Krycí list ZBV

Název Stavby dle SoD: II/276 Bělá pod Bezdězem, mosty ev. č. 276-001 a 276-002 přes rokli v obci Bělá pod Bezdězem Název stavebního objektu/provozního souboru (SO/PS): SO 201 Propustek	Číslo SO/PS / / pořadí Změny SO/PS: 201 / 1	Číslo ZBV: 3
---	---	---------------------

Změnový list

Předmět Změny: Změna rozsahu bourání a úprava stavební jámy

Návrh zatřídění těžitelnosti.

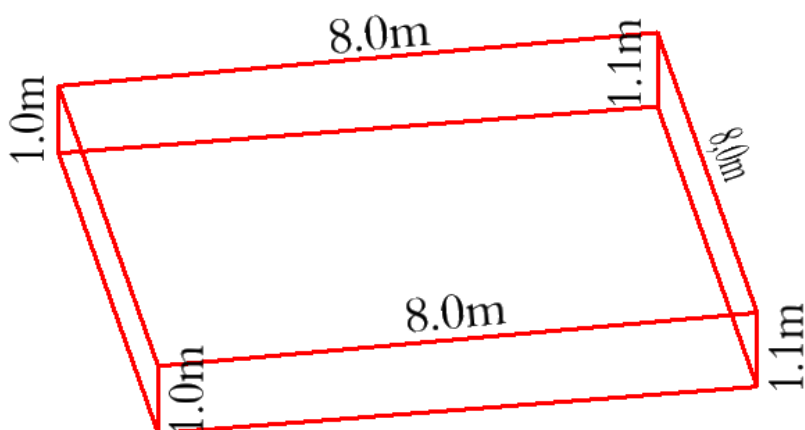
V souvislosti se založením mostního objektu č.276-002 navrhuje rozřídění / kategorizaci základových horniny a zemin dle třídy těžitelnosti. V obrázku níže je patrné rozdělení na třídu těžitelnosti I. (hloubení pomocí lžíce), třídu těžitelnosti II (rozpojování skalní lžící s tvrdokovovými zuby) a třídu těžitelnosti III (pomocí impaktoru). Z níže uvedené fotodokumentace je zřejmé, že v levé části základové jámy je bez užití sbíjení hloubení nemožné.

TECHNICKÁ ZPRÁVA č. 7-kub/2023

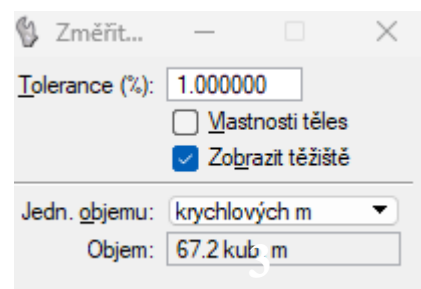
Na výzvu objednatele (firma N+N Litoměřice), byl dne 13.2.2023 proveden výpočet objemu výměny zeminy za materiál 0/63.

Objem 0/63 = 67,2m³

TECHNICKÁ ZPRÁVA č. 8-kub/2023

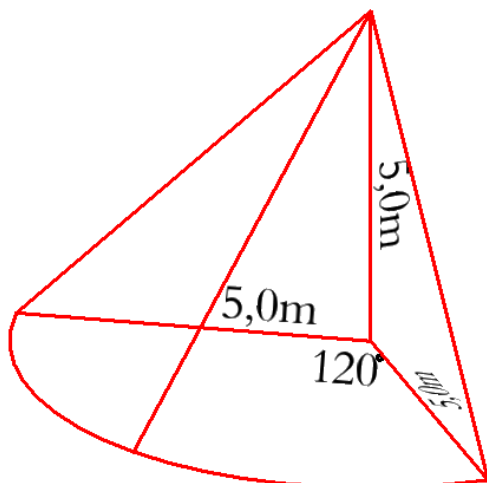
Na výzvu objednatele (firma N+N Litoměřice), byl dne 13.2.2023 proveden výpočet objemu výměny zeminy za materiál 0/63.

Objem dvou kuželů 0/63 = 43,638 x 2 = 87,276m³
